Bilag 9

Supplerende høring Tillæg 1 til Lokalplan Nuuks Plads Metrostationsplads Foreslåede ændringer efter den offentlige høring

Som følge af den offentlige høring foreslås en række ændringer.

Tegning 7a · Byrum

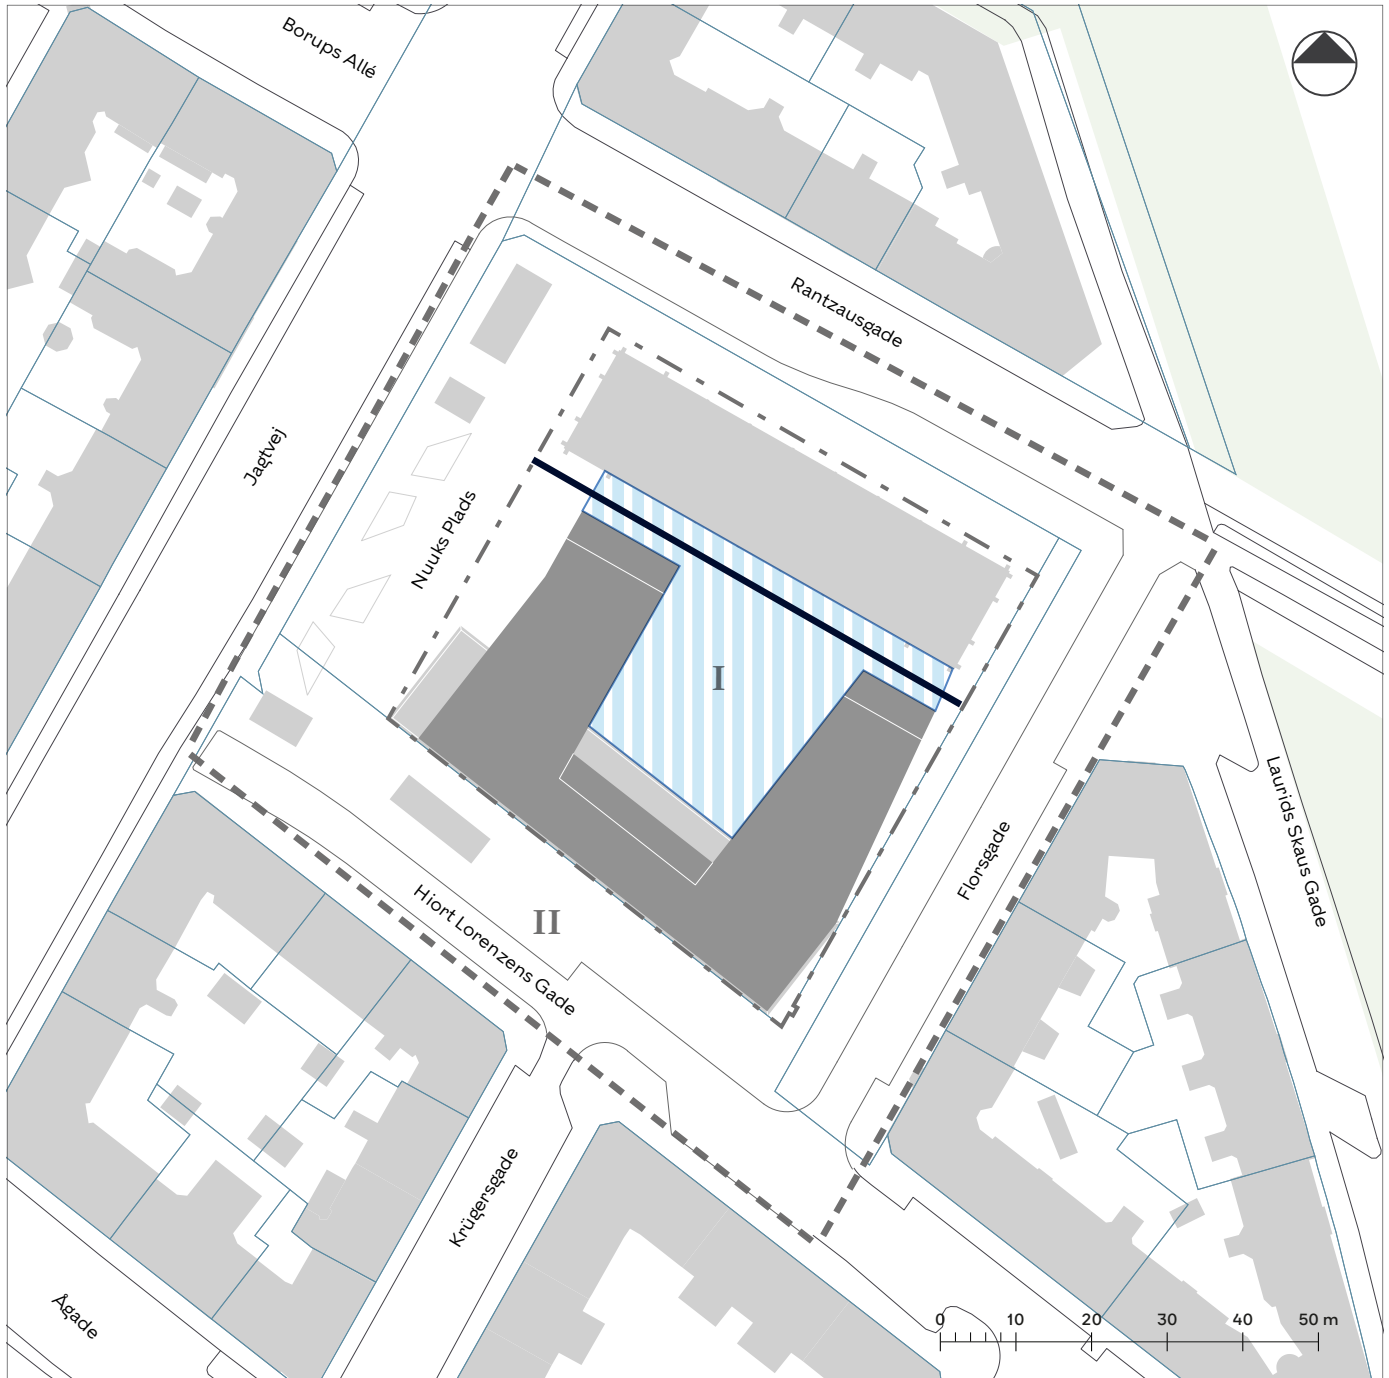
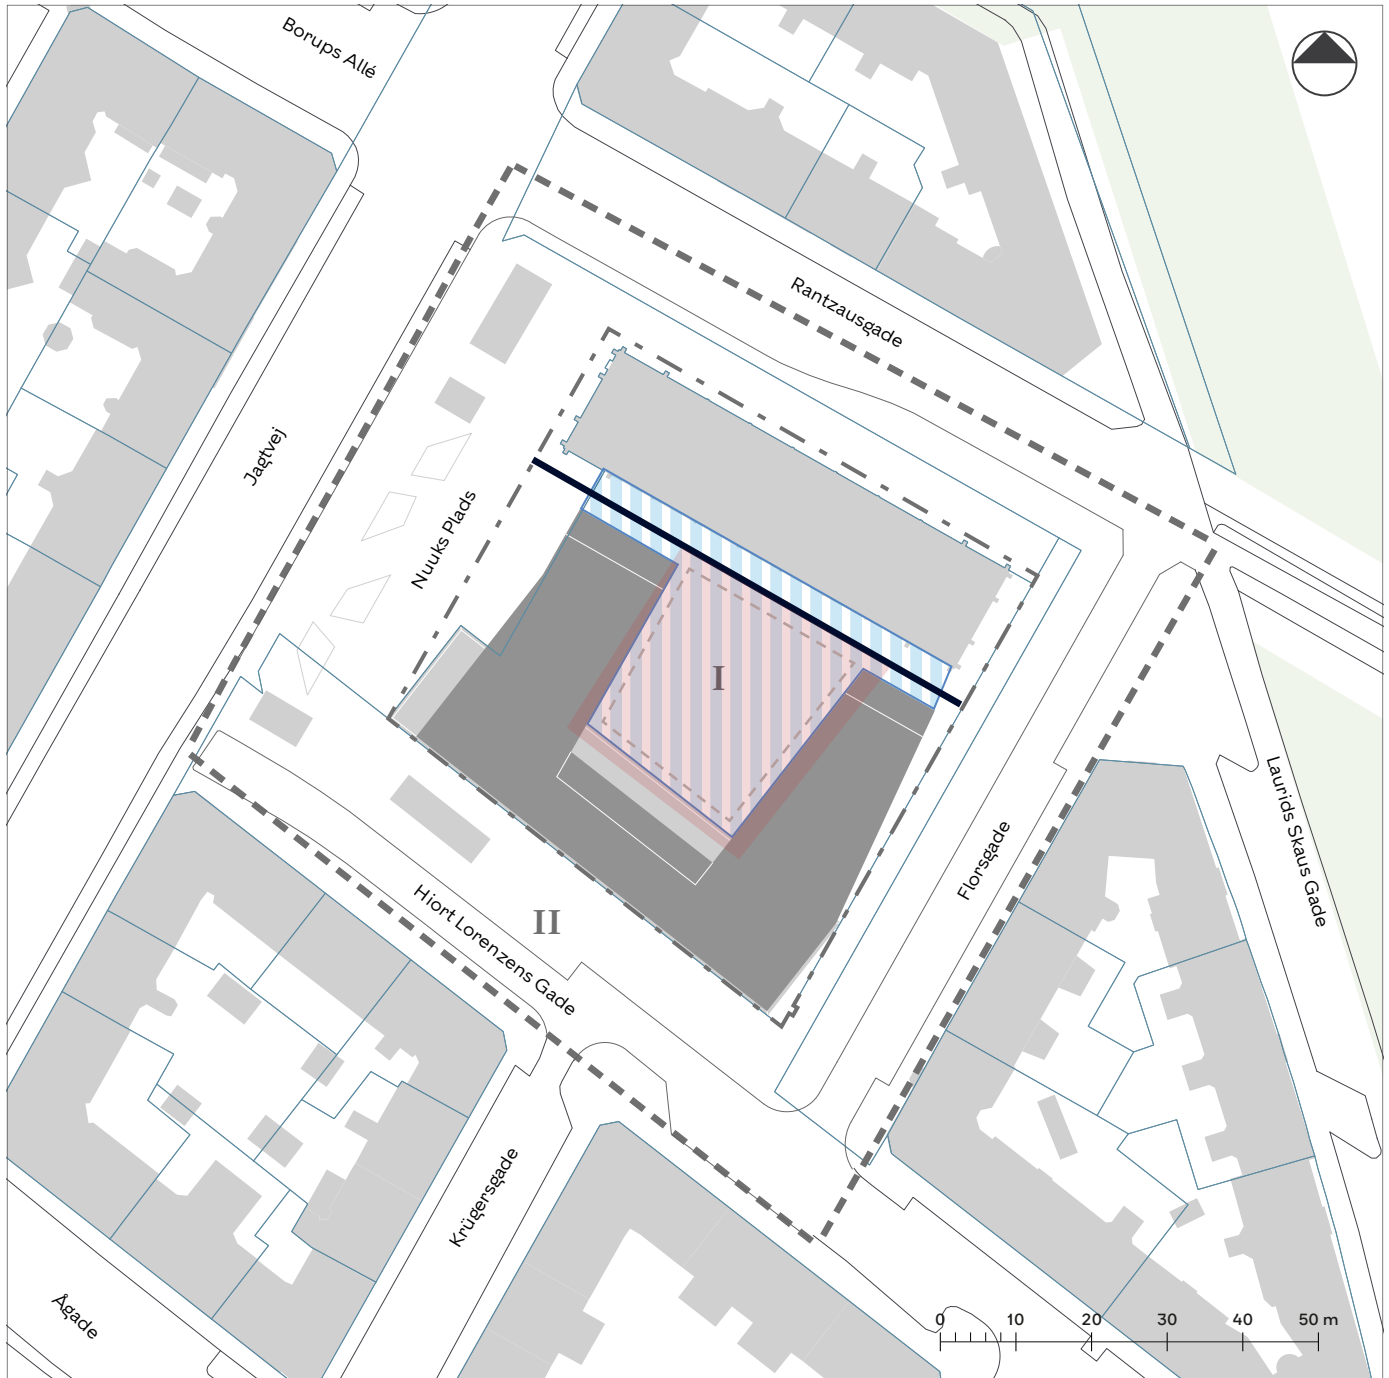
- § 8, stk. 5. Byrum
 "Det på tegning 7a viste areal skal være befæstet med granit med ledelinjer i bordursten. **Indenfor det på tegningen angivne felt med stiplede linje kan der også anvendes stål som del af belægningen, dog samlet maks. 20% af feltet.** Som vist på tegning 7a, skal der være en sti, som friholder arealet til passage i byrummet i en bredde på 3 m. **Der kan etableres et vandelement i det på tegning 7a viste felt med stiplede linje. Vandelementet kan maks. være 25 m² og maks. være 2 m i højden, 5 m i bredden og 5 m i længden eller ved cirkulær udformning maks. være 5,5 m i diameter. Vandelementet skal være i beton, natursten og/eller stål."**
- Lokalplantegninger
 Tegning 7a - Byrum
 -Der angives et felt for byrumsindretning.
